## 第2回検討WG資料 ～検討会での意見～

平成26年7月1日

# 1. 高水敷整備(1)

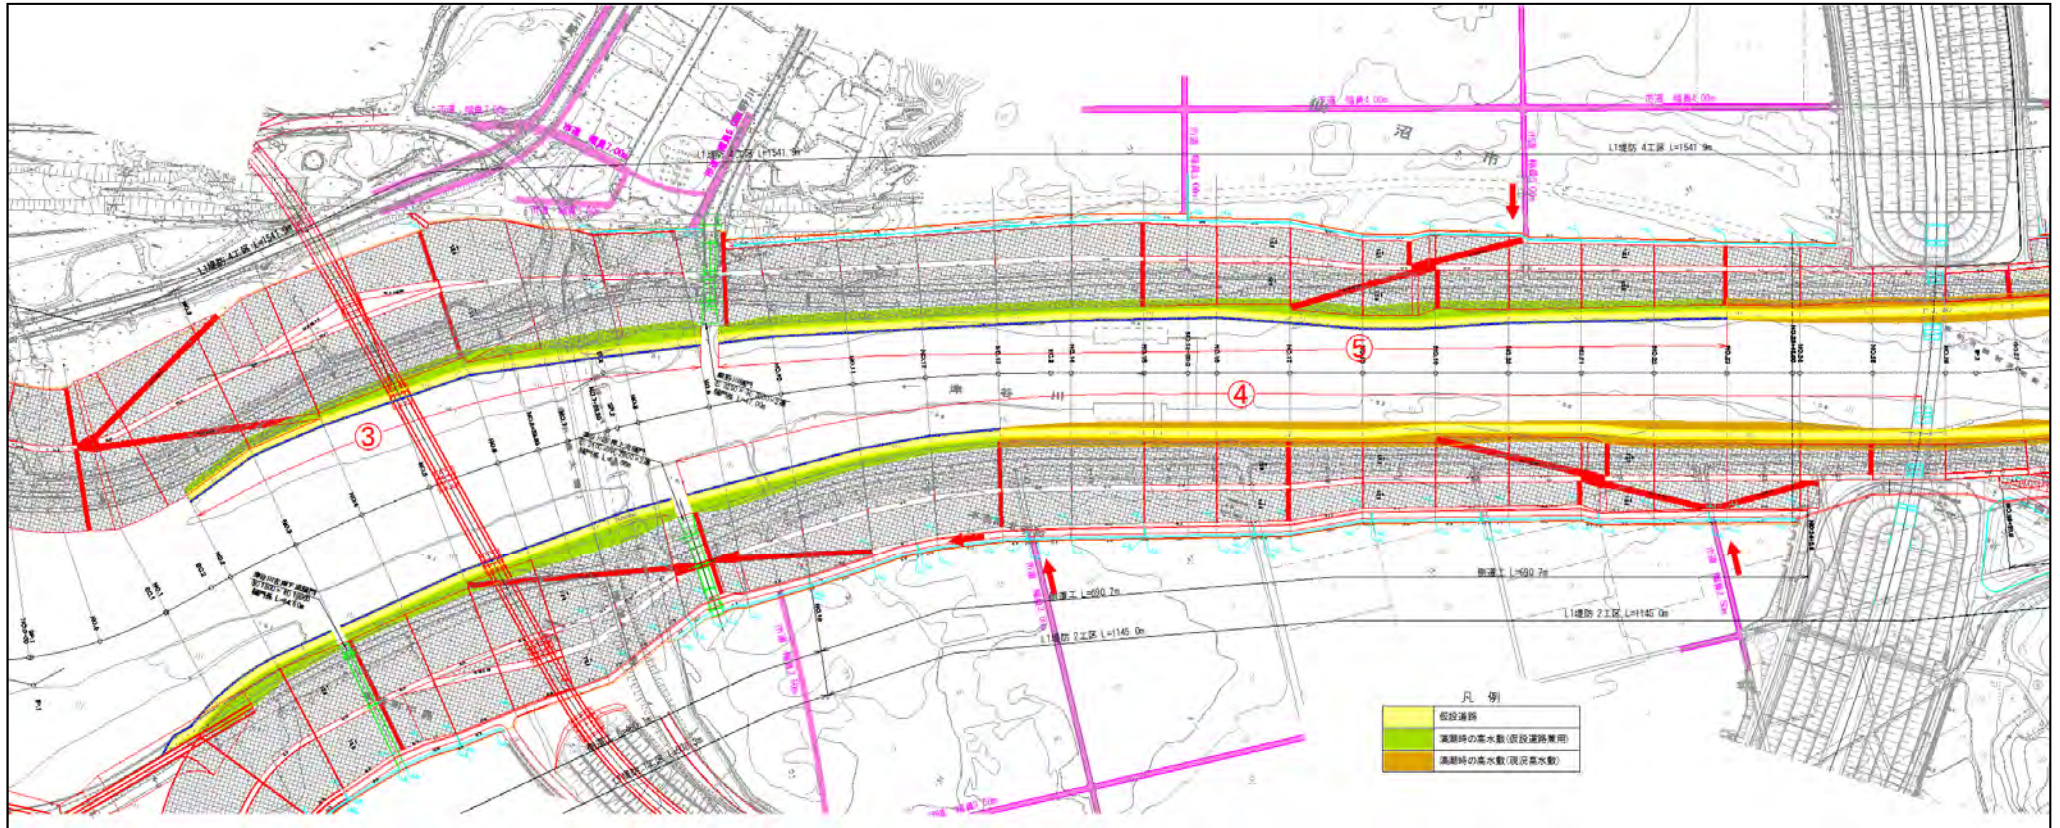
- ・仮設道路のカゴマット(ふとん箆)が護岸となるということだが、カゴマットは意外と植生が生えにくい。
- ・広域地盤沈下による河口部の変化(生息魚種・生物相)で、方向性が決まると思うが現時点では不明である。
- ・震災目の津谷川河口左岸にはワンドがありカワザンショウが生息していた。震災後はアシハラガニ、スナガニも確認されており、施工時には配慮が必要。

- ・利用の要望の高い③④⑤のエリアを中心に計画の具体化を進める。
- ・護岸はカゴマットで中詰石を工夫して魚に優しい護岸を目指す。
- ・干潮時・満潮時の水際を整理し高水敷き断面を明示する。

## 2. 外尾川河口部(1) 検討会における意見

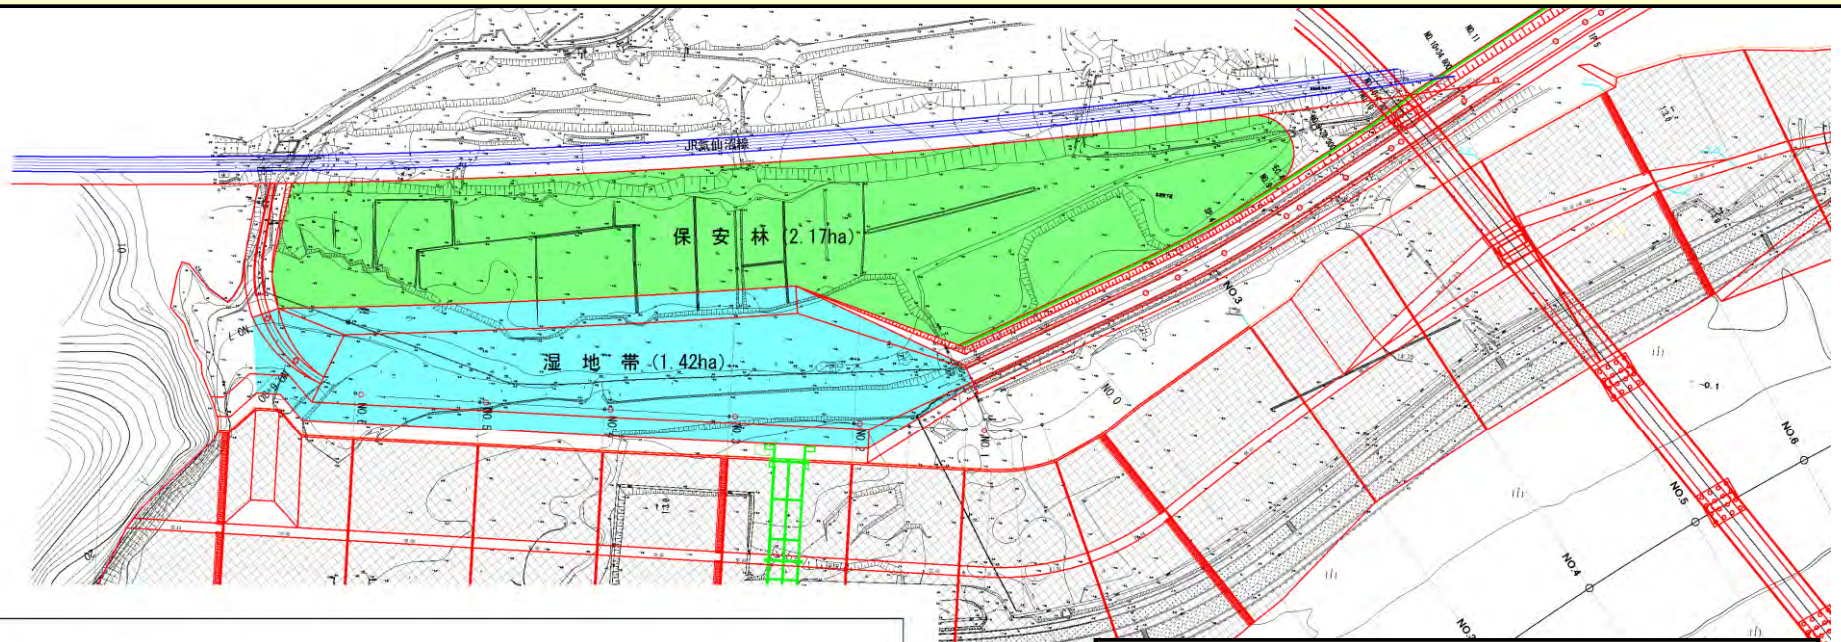
- ・一般的な干潟というのは1/3くらいが海水。現在は海に近くなっている。堤防が作られると河川からの淡水の流入がある限り、海水にはならないため、干潟的な環境は保たれるであろう。
- ・干潟の塩分濃度は上流からの淡水供給があれば問題はない。干潟は水質浄化としての機能もあるため、できるだけ緩い斜面を造成し、自然の成り行きに任せると良いのでは。
- ・地下水供給があればヨシは生育できるので、現場でチェックすればヨシ原が回復するかどうかあたりはつけられると思う。
- ・津谷川右岸防潮堤と外尾川の間平地は、環境教育に活用することを観点に整備を進めていくと良い。
- ・なるべく多様な環境をもつ干潟を残すことがポイントとなる。(施工時の低質のミティゲーションも有効であるだろう。)
- ・魚類については、津谷川自体が良い川なので、外尾川河口干潟での魚類生息場機能はそれほど重視しないで良いと思う。
- ・底生動物は今までの調査対象に入っていないので。ぜひ調査をしてデータをとった方が良い。

- ・既存の護岸を活かした1案をベースに検討を進める。
- ・湿地帯の断面案を提示する。

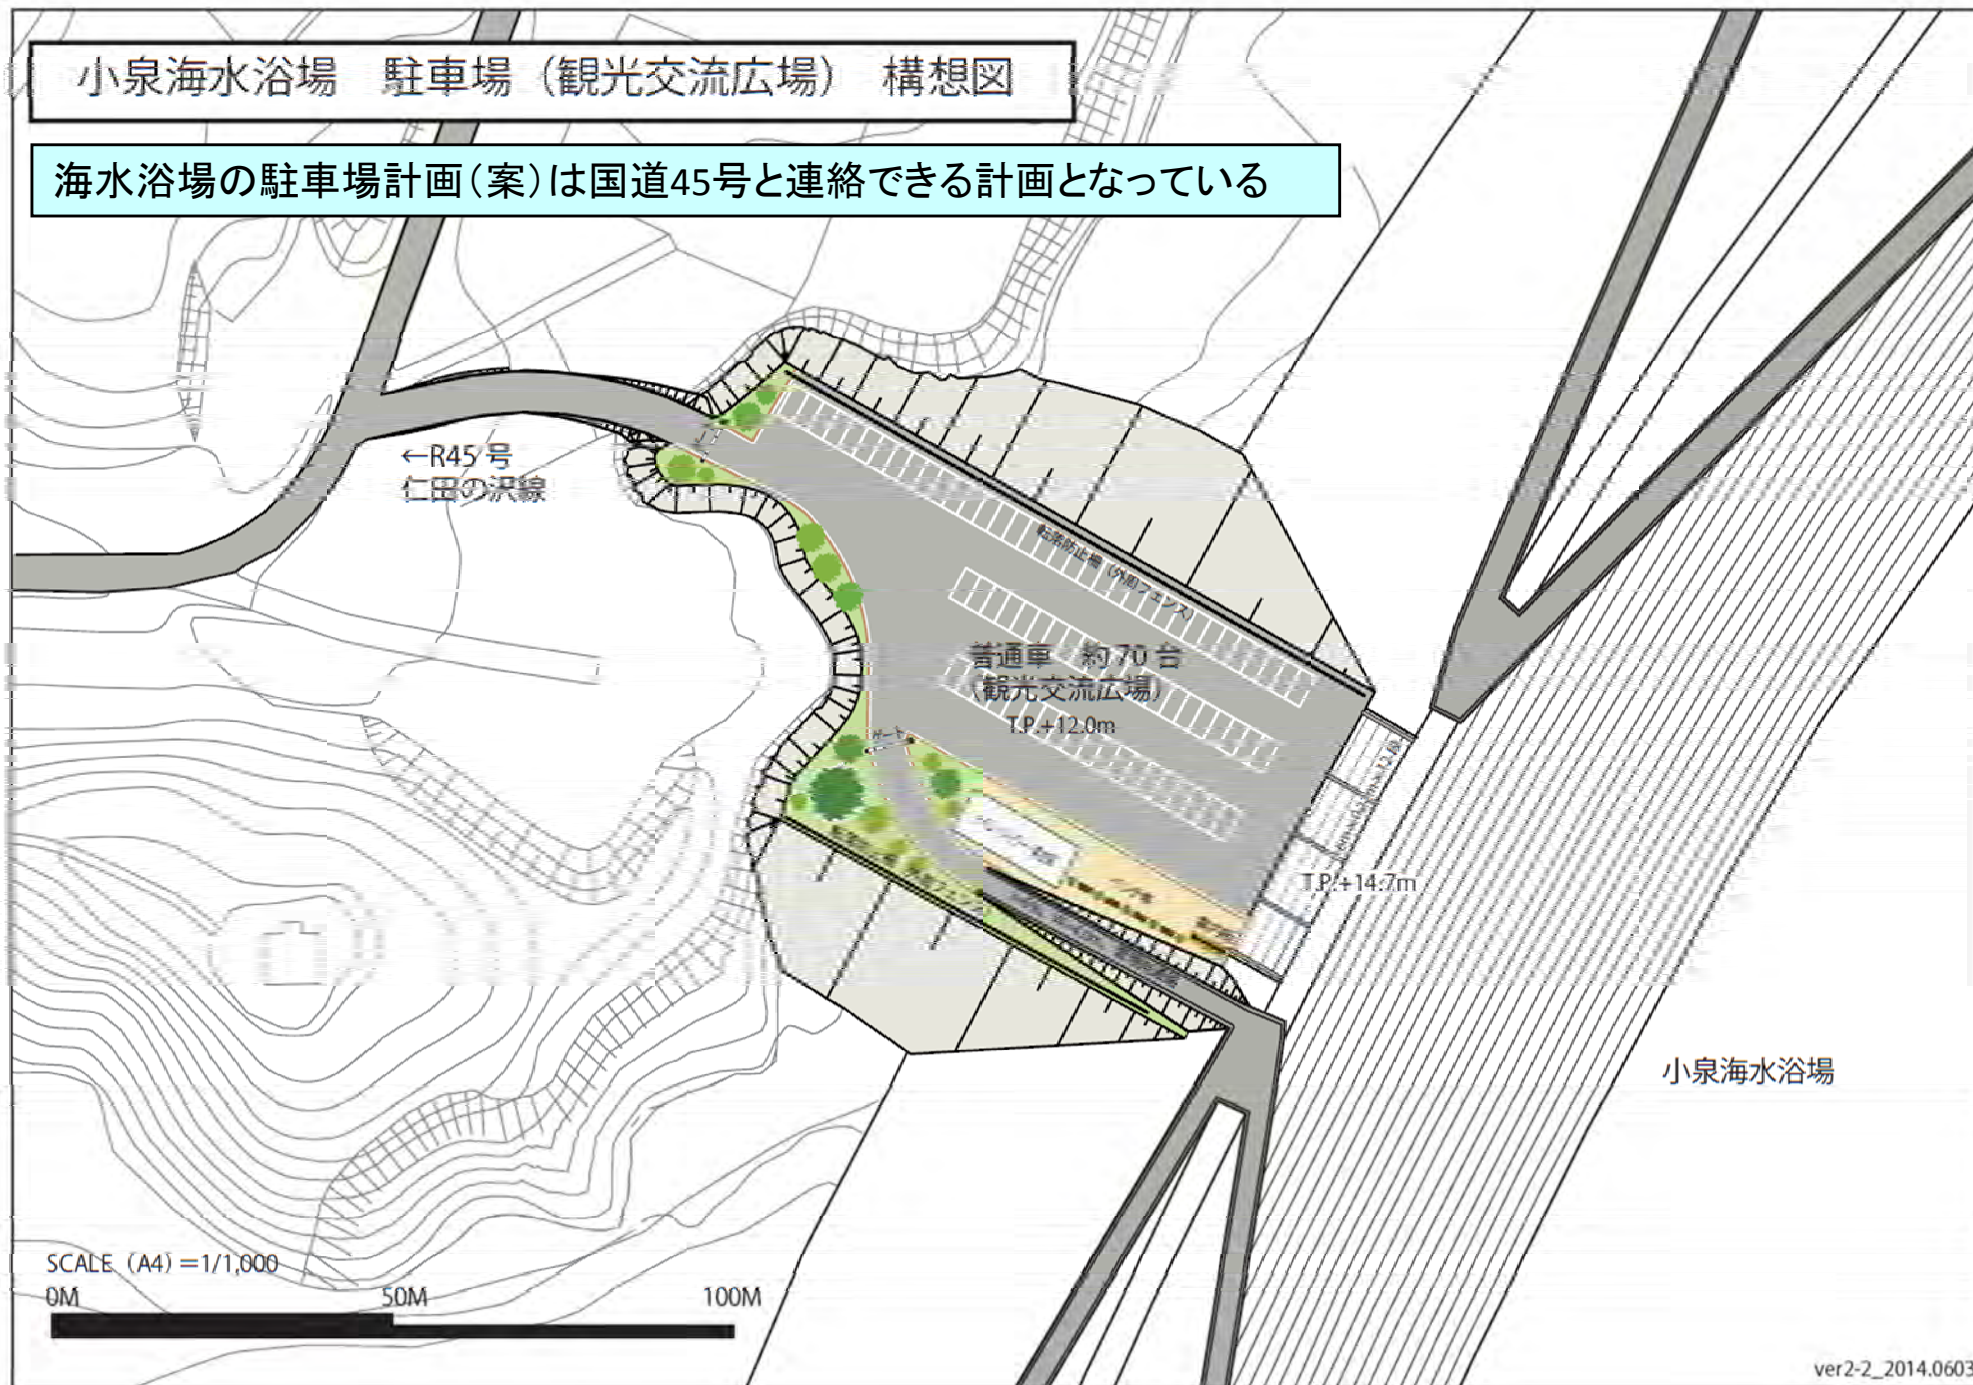
- ・利用観点なので、もっと楽しい施設、景観にあったような施設を造ると良い。
- ・砂浜環境は重要で、防潮堤の下敷きになってくる砂を「資源」として活用すると良いと考える。
- ・緑の防潮堤は、なかなか難しいと思われる。
- ・海岸前面には砂がついてきて回復基調。堤防工事の際は、置き置きするなど、戻ってきている生物に対する配慮が必要。
- ・離岸堤も現在砂浜が回復中である実態を踏まえて、慎重に計画すべき。

- ・素案を作成し議論を進める。
- ・景観に配慮した整備を検討する。

## 4. 保安林整備[中島海岸] 検討における意見

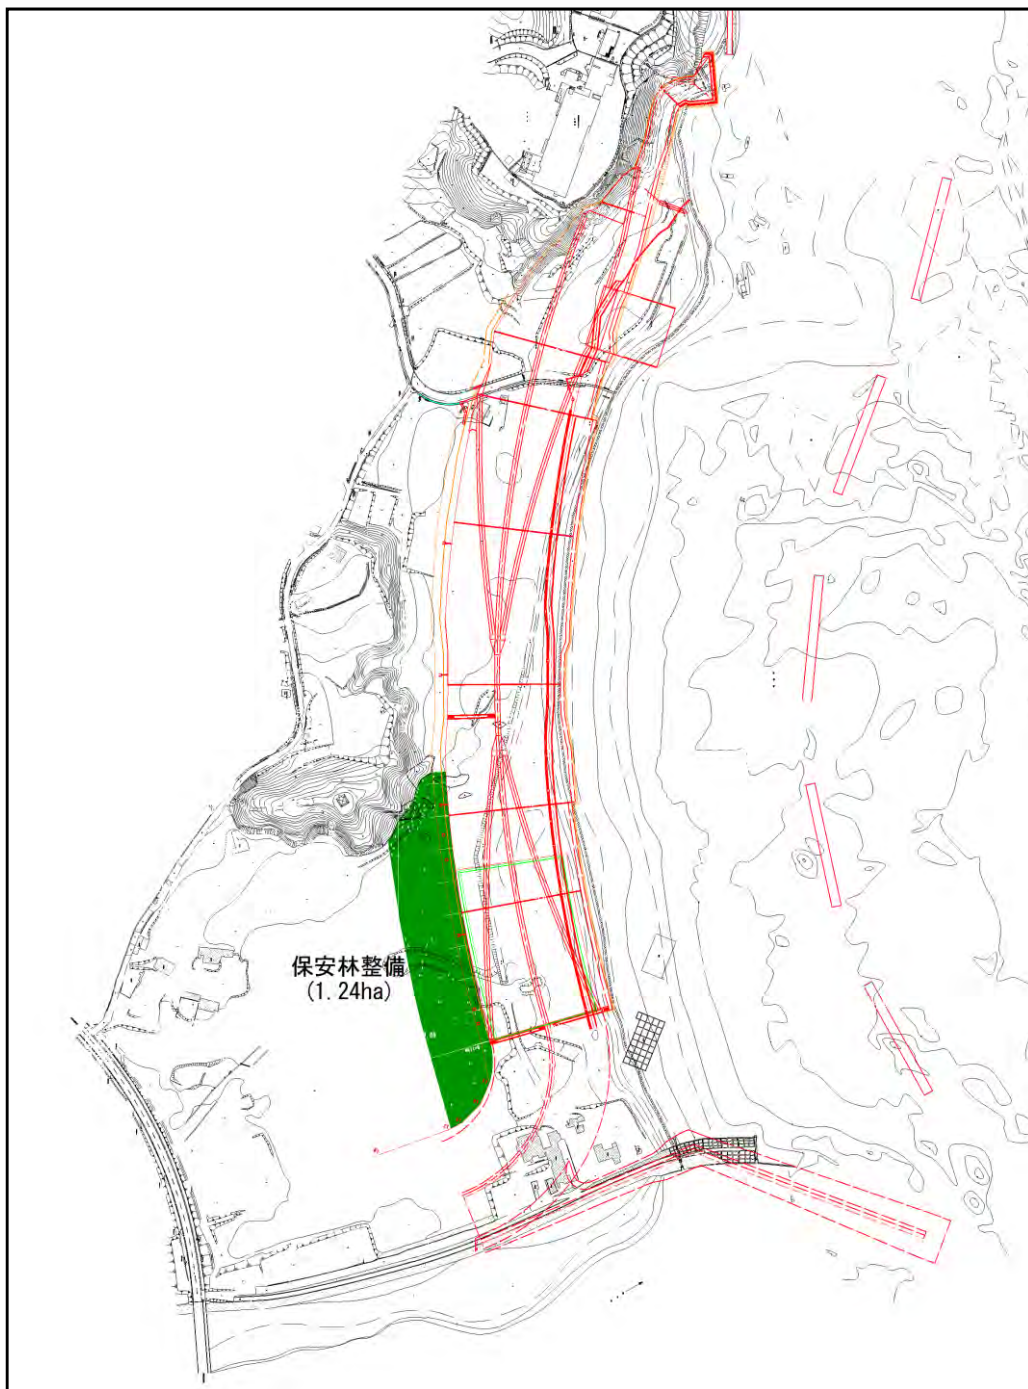
- ・常緑広葉樹をいきなり植えるのは危険。
- ・潮風・砂で生える種を植え次いでいきながら、長期的にやっていくことが課題。
- ・林業セクションとも議論して、宮城県らしい森をつくるべき。

- ・保安林整備の方向で具体的な検討を進める。

# 5. 排水について 検討における意見

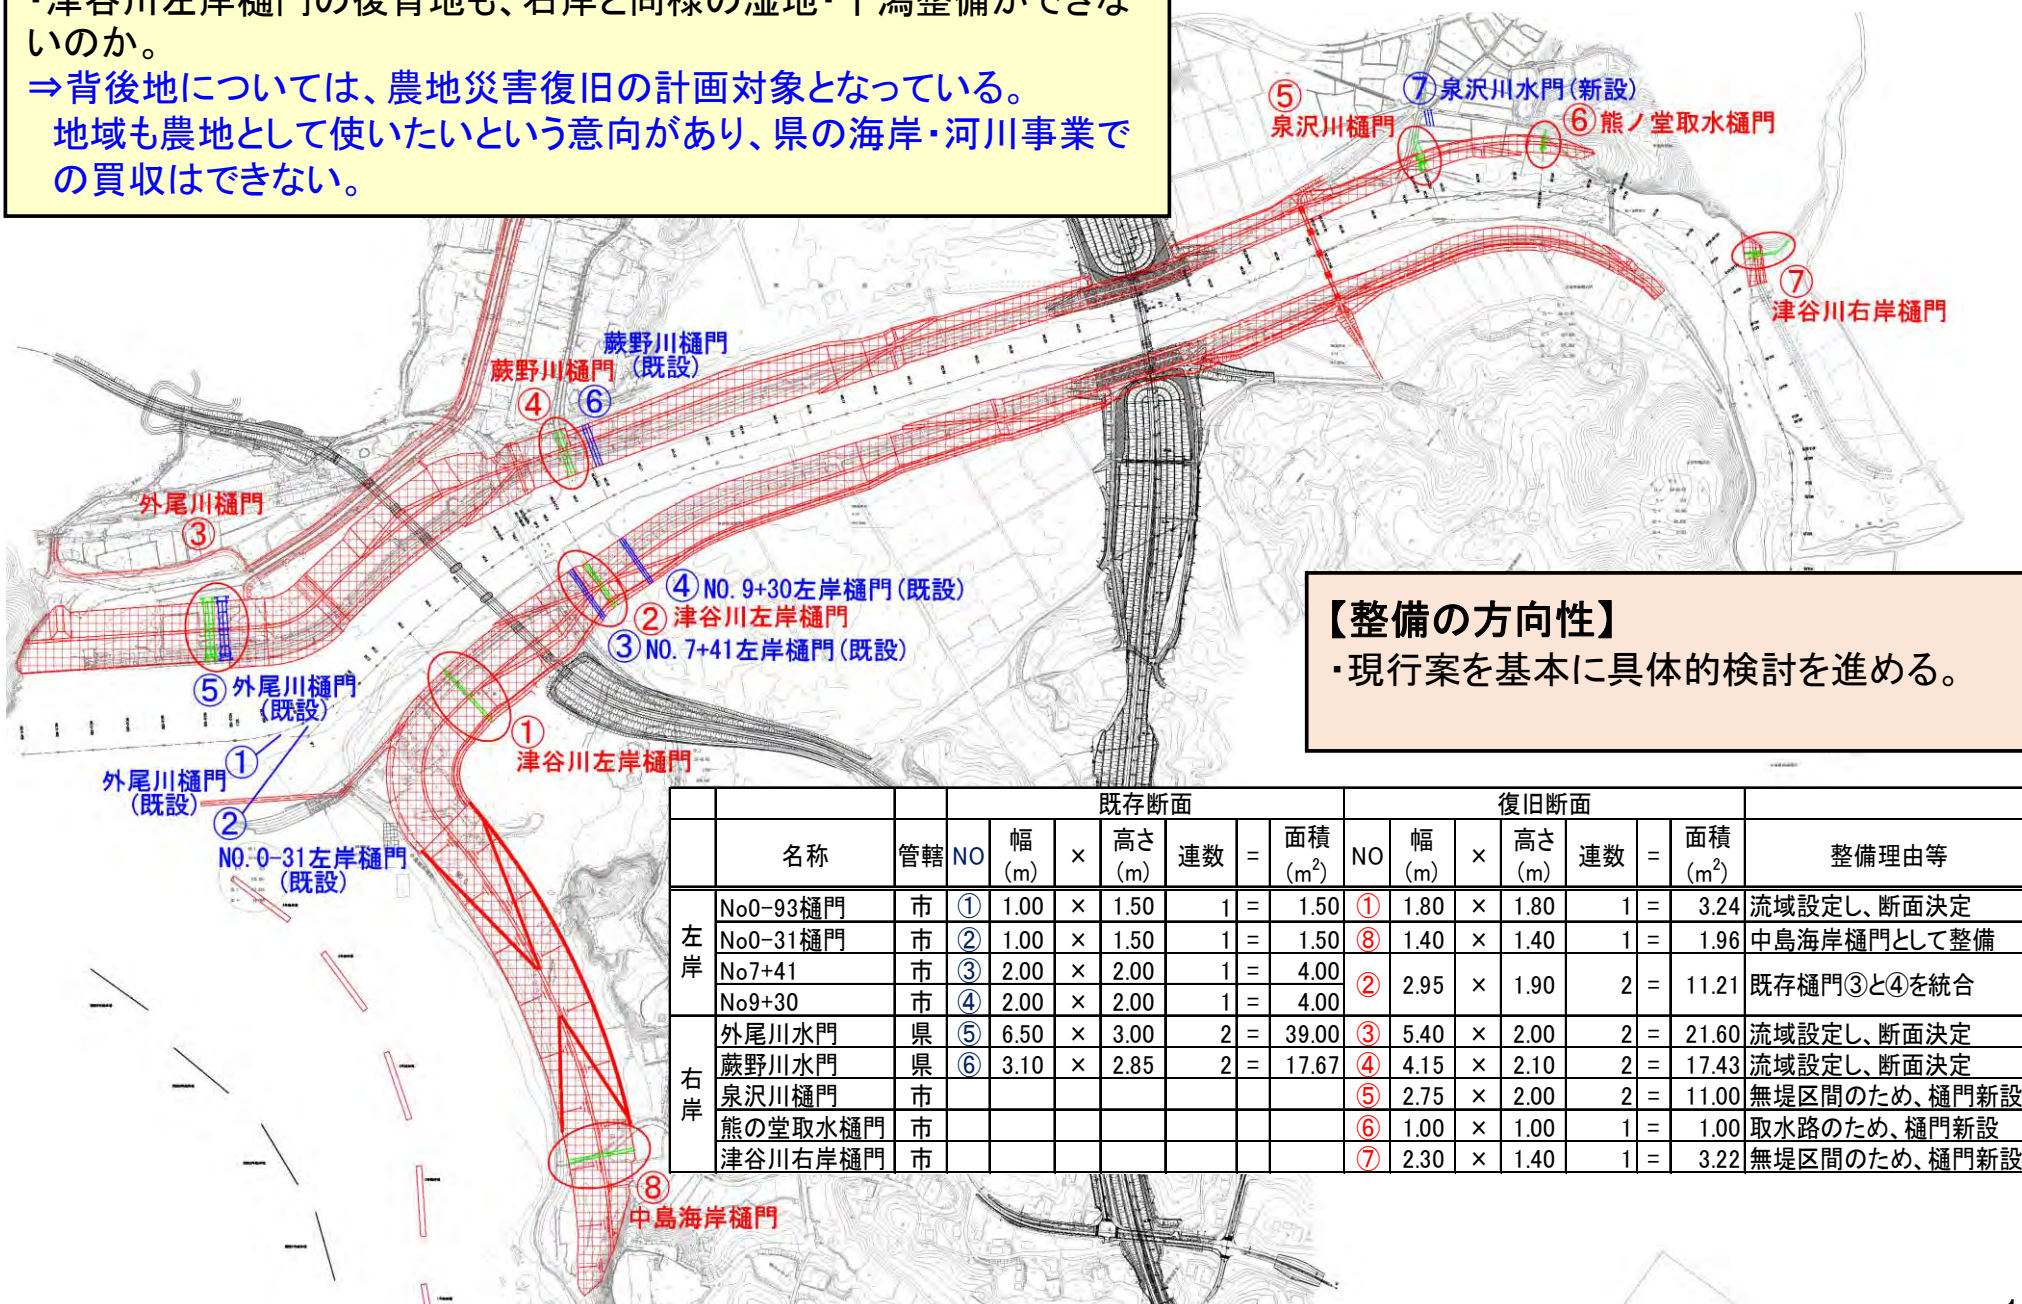
・津谷川左岸樋門の背後地も、右岸と同様の湿地・干潟整備ができないのか。

⇒背後地については、農地災害復旧の計画対象となっている。

地域も農地として使いたいという意向があり、県の海岸・河川事業での買収はできない。

**【整備の方向性】**  
 ・現行案を基本に具体的検討を進める。
